固体廃棄物処理系固化装置の固化材変更 本文 比較表

島根 2 号 (2021. 9. 15 許可)	女川 2 号炉 適合性審査許可後完本	女川 2 号炉 設置変更許可申請書	差異理由
	<p>五 発電用原子炉及びその附属施設的位置, 構造及び設備</p> <p>ロ 発電用原子炉施設の一般構造</p> <p>(3) その他の主要な構造</p> <p>(i)</p> <p>a. 設計基準対象施設</p> <p>(g) 安全施設</p> <p>(g-3) 重要安全施設は, 発電用原子炉施設間で原則共用又は相互に接続しないものとするが, 安全性が向上する場合は, 共用又は相互に接続することを考慮する。</p> <p>なお, 発電用原子炉施設間で共用又は相互に接続する重要安全施設は無いことから, 共用又は相互に接続することを考慮する必要はない。</p> <p>安全施設 (重要安全施設を除く。) を共用又は相互に接続する場合には, 発電用原子炉施設の安全性を損なわない設計とする。</p> <p>核燃料物質の取扱施設及び貯蔵施設のうち, 使用済燃料プール (使用済燃料貯蔵ラックを含む。), 燃料プール冷却浄化系設備, 燃料プール冷却浄化系の燃料プール注入逆弁は, 1 号炉と共用することで, 1 号炉の使用済燃料を 2 号炉の使用済燃料プールに貯蔵することが可能な設計としている。設備容量の範囲内で運用することにより, 燃料プール冷却浄化系の冷却能力が不足しないようにすることで, 共用により安全性を損なわない設計とする。燃料交換機及び原子炉建屋クレーンは, 1 号炉と共用するが, 1 号炉の使用済燃料, 輸送容器等の吊り荷重を考慮した設計とすることで, 共用により安全性を損なわない設計とする。</p> <p>通信連絡設備は, 1 号, 2 号及び 3 号炉で共用するが, 各号炉に係る通信・通話に必要な仕様を満足する設計とすることで, 共用により安全性を損なわない設計とする。</p> <p>放射性廃棄物の廃棄施設のうち, 排気筒の支持構造物は, 3 号炉と共用するが, 支持機能を十分維持できる設計とすることで, 共用により安全性を損なわない設計とする。</p>	<p>五 発電用原子炉及びその附属施設的位置, 構造及び設備</p> <p>ロ 発電用原子炉施設の一般構造</p> <p>(3) その他の主要な構造</p> <p>(i)</p> <p>a. 設計基準対象施設</p> <p>(g) 安全施設</p> <p>(g-3) 重要安全施設は, 発電用原子炉施設間で原則共用又は相互に接続しないものとするが, 安全性が向上する場合は, 共用又は相互に接続することを考慮する。</p> <p>なお, 発電用原子炉施設間で共用又は相互に接続する重要安全施設は無いことから, 共用又は相互に

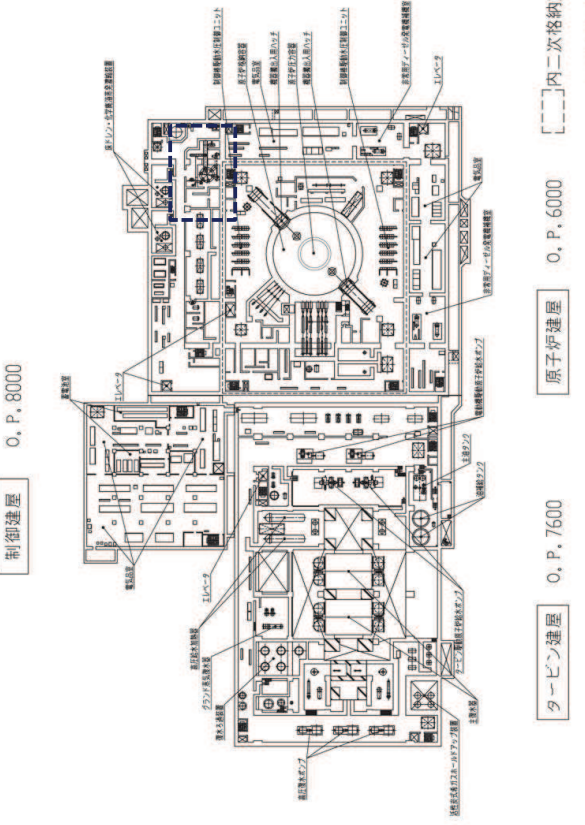
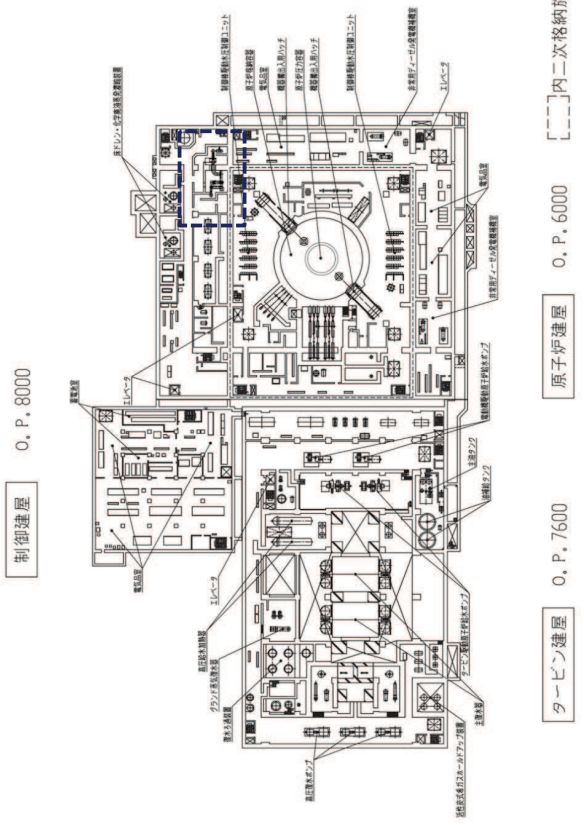
島根2号 (2021.9.15許可)	女川2号炉 適合性審査許可後完本	女川2号炉 設置変更許可申請書	差異理由																																																
	<p>第1.3-2表 本発電用原子炉施設の安全上の機能別重要度分類 (10/14)</p> <table border="1"> <thead> <tr> <th colspan="2">発電用軽水型原子炉施設の安全機能の重要度分類に関する審査指針</th> <th colspan="2">女川原子力発電所2号炉</th> </tr> <tr> <th>分類</th> <th>定義</th> <th>機能</th> <th>構成物、系統又は機器</th> </tr> </thead> <tbody> <tr> <td rowspan="2">MS-2</td> <td rowspan="2">②異常状態への対応上特に重要な構成物、系統及び機器</td> <td>①事故時のプラント状態の把握機能</td> <td>事故時監視計器の一部</td> </tr> <tr> <td>②異常状態の緩和機能</td> <td>B類には対象機能をなし (対象外)</td> </tr> <tr> <td rowspan="2">PS-3</td> <td rowspan="2">①異常状態の起因事象となるものであって、PS-1及びPS-2以外の構成物、系統及び機器</td> <td>①原子炉冷却材保持機能 (PS-1、PS-2以外のもので)</td> <td>原子炉冷却材圧力バウンダリから除外される計装等の小口圧配管、弁 ドレン配管、弁 ベント配管、弁</td> </tr> <tr> <td>②原子炉冷却材の循環機能</td> <td>原子炉冷却材再循環系 原子炉冷却材ポンプ (B類) 配管、弁、ライザー管 (B類)、ジェットポンプ (B類)</td> </tr> <tr> <td></td> <td></td> <td>③放射性物質の貯蔵機能</td> <td>液体貯蔵タンク 固体廃棄物処理系 (KV取集タンク、HV調整タンク、HVサンブルタンク、LIV調整機、LIVサンブル機) 固体廃棄物処理系 (ドラマシシク固化装置、浄化系汚染分離槽、使用済燃料貯蔵槽、濃縮液貯蔵タンク、固体廃棄物貯蔵所 (ドラム缶)、固体廃棄物後部設備、サイトバンカ設備、埋没体廃棄物貯蔵室) 貯蔵材貯蔵機 貯蔵材貯蔵ラック</td> </tr> </tbody> </table>	発電用軽水型原子炉施設の安全機能の重要度分類に関する審査指針		女川原子力発電所2号炉		分類	定義	機能	構成物、系統又は機器	MS-2	②異常状態への対応上特に重要な構成物、系統及び機器	①事故時のプラント状態の把握機能	事故時監視計器の一部	②異常状態の緩和機能	B類には対象機能をなし (対象外)	PS-3	①異常状態の起因事象となるものであって、PS-1及びPS-2以外の構成物、系統及び機器	①原子炉冷却材保持機能 (PS-1、PS-2以外のもので)	原子炉冷却材圧力バウンダリから除外される計装等の小口圧配管、弁 ドレン配管、弁 ベント配管、弁	②原子炉冷却材の循環機能	原子炉冷却材再循環系 原子炉冷却材ポンプ (B類) 配管、弁、ライザー管 (B類)、ジェットポンプ (B類)			③放射性物質の貯蔵機能	液体貯蔵タンク 固体廃棄物処理系 (KV取集タンク、HV調整タンク、HVサンブルタンク、LIV調整機、LIVサンブル機) 固体廃棄物処理系 (ドラマシシク固化装置、浄化系汚染分離槽、使用済燃料貯蔵槽、濃縮液貯蔵タンク、固体廃棄物貯蔵所 (ドラム缶)、固体廃棄物後部設備、サイトバンカ設備、埋没体廃棄物貯蔵室) 貯蔵材貯蔵機 貯蔵材貯蔵ラック	<p>第1.3-2表 本発電用原子炉施設の安全上の機能別重要度分類 (10/14)</p> <table border="1"> <thead> <tr> <th colspan="2">発電用軽水型原子炉施設の安全機能の重要度分類に関する審査指針</th> <th colspan="2">女川原子力発電所2号炉</th> </tr> <tr> <th>分類</th> <th>定義</th> <th>機能</th> <th>構成物、系統又は機器</th> </tr> </thead> <tbody> <tr> <td rowspan="2">MS-2</td> <td rowspan="2">②異常状態への対応上特に重要な構成物、系統及び機器</td> <td>①事故時のプラント状態の把握機能</td> <td>事故時監視計器の一部</td> </tr> <tr> <td>②異常状態の緩和機能</td> <td>B類には対象機能をなし (対象外)</td> </tr> <tr> <td rowspan="2">PS-3</td> <td rowspan="2">①異常状態の起因事象となるものであって、PS-1及びPS-2以外の構成物、系統及び機器</td> <td>①原子炉冷却材保持機能 (PS-1、PS-2以外のもので)</td> <td>原子炉冷却材圧力バウンダリから除外される計装等の小口圧配管、弁 ドレン配管、弁 ベント配管、弁</td> </tr> <tr> <td>②原子炉冷却材の循環機能</td> <td>原子炉冷却材再循環系 原子炉冷却材ポンプ、配管、弁、ライザー管 (B類)、ジェットポンプ (B類)</td> </tr> <tr> <td></td> <td></td> <td>③放射性物質の貯蔵機能</td> <td>液体貯蔵タンク 固体廃棄物処理系 (KV取集タンク、HV調整タンク、HVサンブルタンク、LIV調整機、LIVサンブル機) 固体廃棄物処理系 (ドラマシシク固化装置、浄化系汚染分離槽、使用済燃料貯蔵槽、濃縮液貯蔵タンク、固体廃棄物貯蔵所 (ドラム缶)、固体廃棄物後部設備、サイトバンカ設備、埋没体廃棄物貯蔵室) 貯蔵材貯蔵機 貯蔵材貯蔵ラック</td> </tr> </tbody> </table>	発電用軽水型原子炉施設の安全機能の重要度分類に関する審査指針		女川原子力発電所2号炉		分類	定義	機能	構成物、系統又は機器	MS-2	②異常状態への対応上特に重要な構成物、系統及び機器	①事故時のプラント状態の把握機能	事故時監視計器の一部	②異常状態の緩和機能	B類には対象機能をなし (対象外)	PS-3	①異常状態の起因事象となるものであって、PS-1及びPS-2以外の構成物、系統及び機器	①原子炉冷却材保持機能 (PS-1、PS-2以外のもので)	原子炉冷却材圧力バウンダリから除外される計装等の小口圧配管、弁 ドレン配管、弁 ベント配管、弁	②原子炉冷却材の循環機能	原子炉冷却材再循環系 原子炉冷却材ポンプ、配管、弁、ライザー管 (B類)、ジェットポンプ (B類)			③放射性物質の貯蔵機能	液体貯蔵タンク 固体廃棄物処理系 (KV取集タンク、HV調整タンク、HVサンブルタンク、LIV調整機、LIVサンブル機) 固体廃棄物処理系 (ドラマシシク固化装置、浄化系汚染分離槽、使用済燃料貯蔵槽、濃縮液貯蔵タンク、固体廃棄物貯蔵所 (ドラム缶)、固体廃棄物後部設備、サイトバンカ設備、埋没体廃棄物貯蔵室) 貯蔵材貯蔵機 貯蔵材貯蔵ラック	<p>・プラント設計に係る設備構成の相違</p>

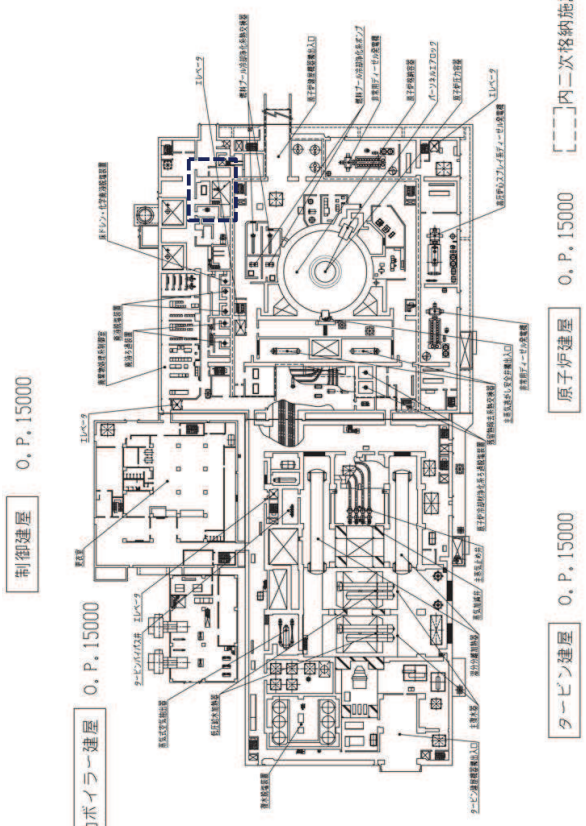
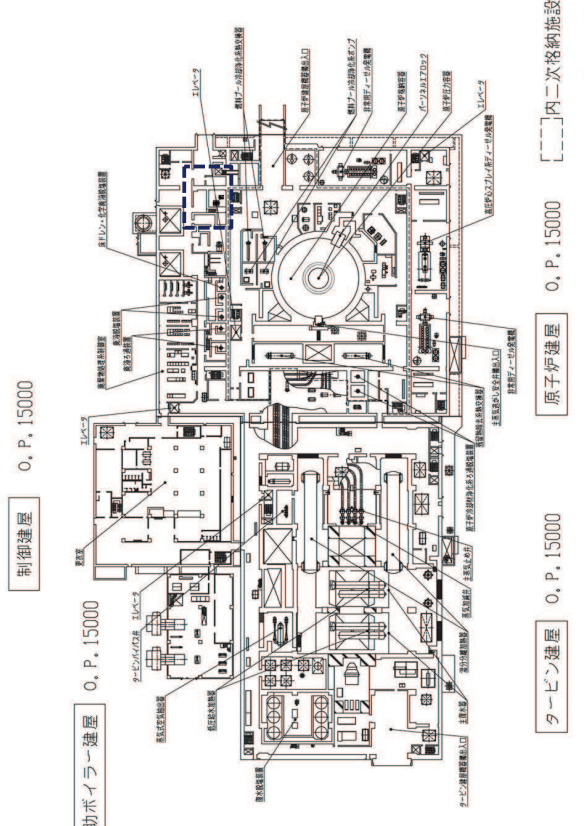
島根2号炉（2021.9.15許可）	女川2号炉 適合性審査許可後完本	女川2号炉 設置変更許可申請書	差異理由
	<p>制御建屋 O, P, 8000</p>  <p>原子炉建屋 O, P, 6000</p> <p>タービン建屋 O, P, 7600</p> <p>〔---〕内二次格納施設を示す</p> <p>第2.5-3図 地下一階機器配置図</p>	<p>制御建屋 O, P, 8000</p>  <p>原子炉建屋 O, P, 6000</p> <p>タービン建屋 O, P, 7600</p> <p>〔---〕内二次格納施設を示す</p> <p>第2.5-3図 地下一階機器配置図</p>	<p>（図については、島根との比較は行わない。）</p> <p>・2号炉設置の固化装置について、固化材をプラスチックからセメントへ変更したことによる機器配置の変更</p>
